| 島根原子力発電所3号炉 審査資料 | |
| 資料番号 | S3-EP-004改02(説1-1) |

島根原子力発電所3号炉 炉心解析コード (LANCR/AETNA) (重要現象についてのモデル化と妥当性確認について)

2022年11月
中国電力株式会社

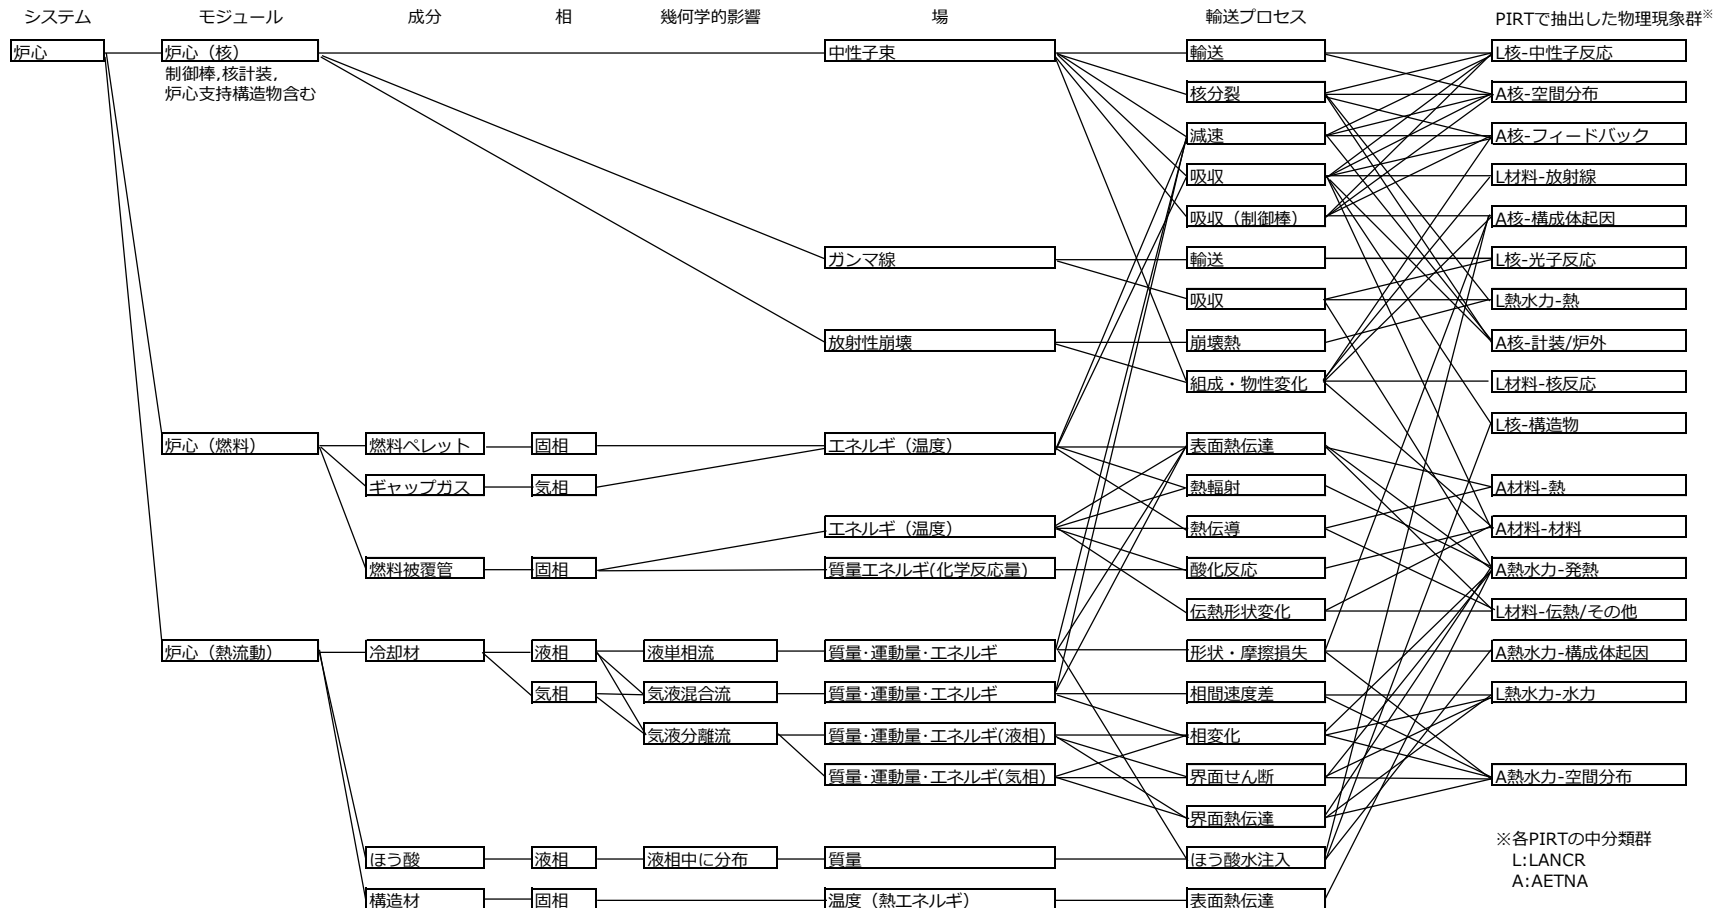
重要度ランキングテーブル (PIRT) において、炉心体系に関する全ての物理現象が抽出されているかを確認するため、物理現象の抽出の考え方を整理すること。【No.1】

LANCR/AETNAが対象とするBWR炉心に対して、日本原子力学会標準「統計的安全評価の実施基準：2021」に示される階層構造分析を実施することで得られた輸送プロセスの個別要素と、PIRTで抽出した物理現象群との対応を確認することにより、抽出した物理現象に不足がない（輸送プロセスの個別要素について、対応する物理現象が存在する）ことを確認した。

解析コード間での主なデータの処理プロセス

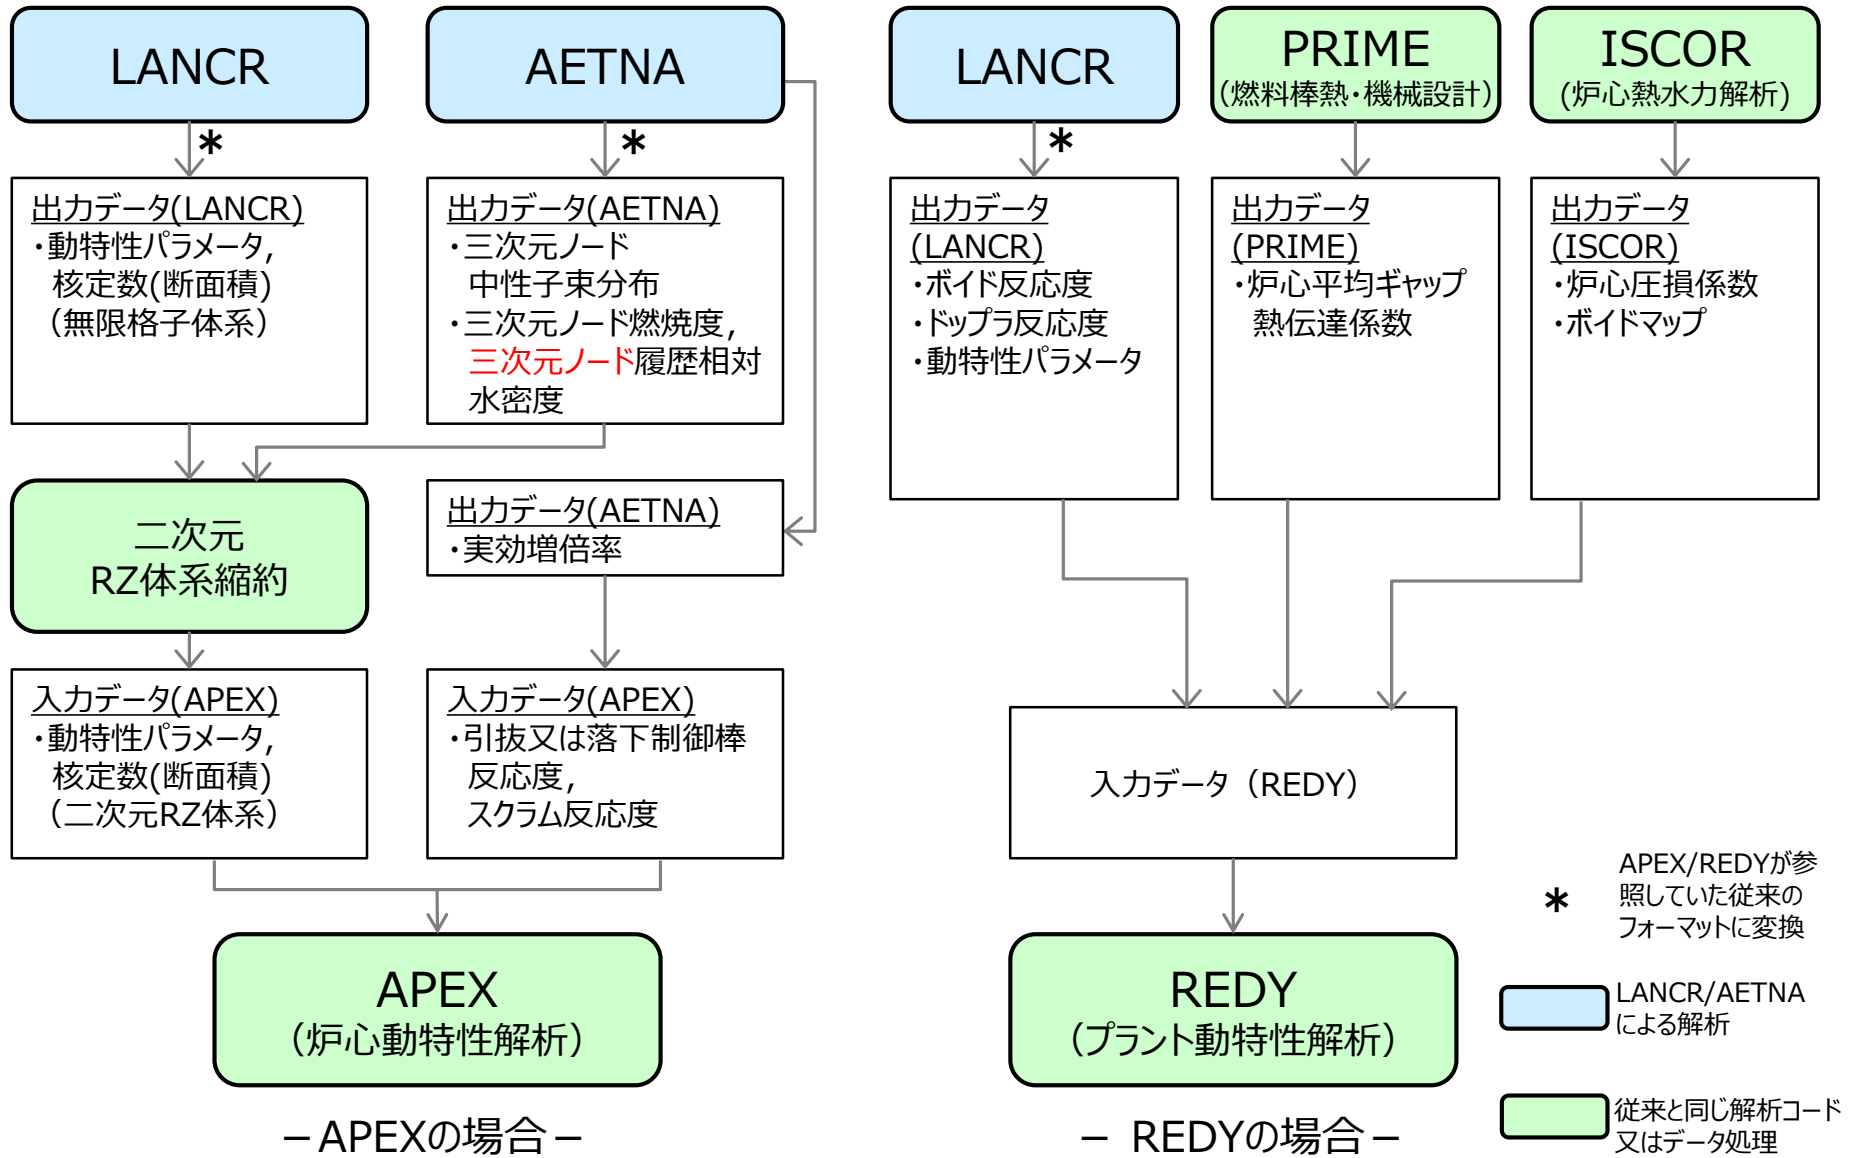
安全解析コード等の入力となるLANCR/AETNAコードの出力を整理し、必要に応じて当該出力から安全解析コード等への入力のための処理プロセスも示すこと。【No.7】

原子炉設置変更許可申請書の添付書類十の安全解析（運転時の異常な過渡変化の解析と設計基準事故解析）について安全解析コードの入力となるLANCR/AETNAコードの出力を整理した結果をP.29に示す。また、LANCR/AETNAから動特性解析コード（APEX, REDY）への主なデータの処理プロセスをP.30に示す。
